改善箇所説明図

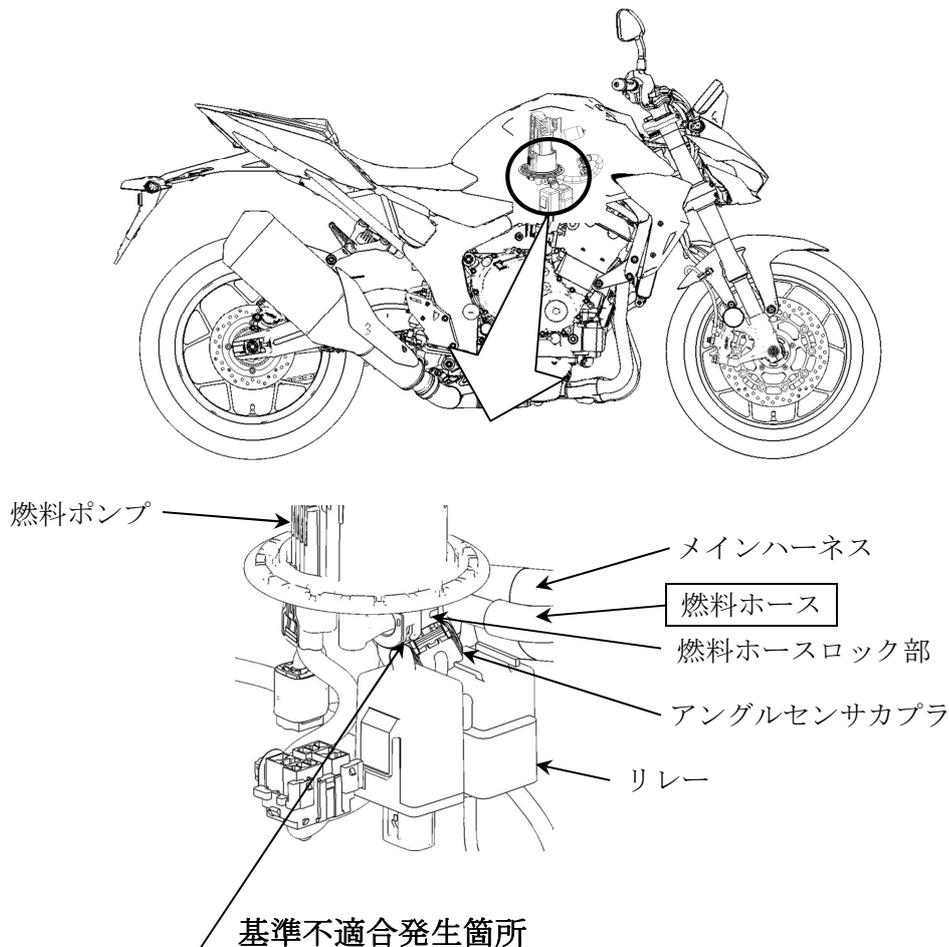
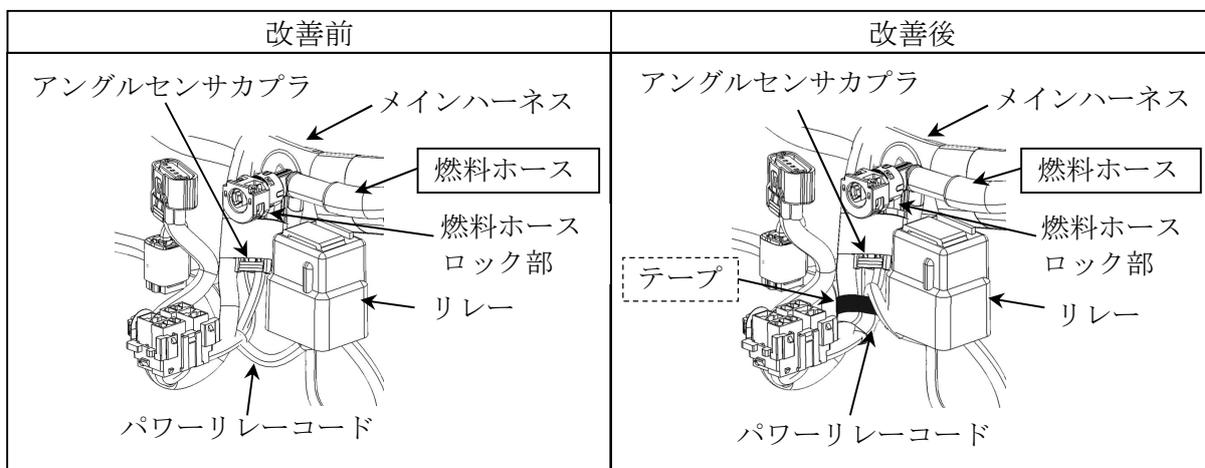
電気配線において、メインハーネスとパワーリレーコードの固定方法が不適切なため、メインハーネスと接続するアングルセンサカプラが燃料ホースのロック部に干渉しているものがある。そのため、そのまま使用を続けると、燃料ホースが外れて燃料が漏れ、最悪の場合、火災に至るおそれがある。

全車両、パワーリレーコードをメインハーネスとテープで固定する。また、燃料ホースを新品と交換する。

識別：車台番号打刻部付近に赤色四角の識別ラベルを貼付する。
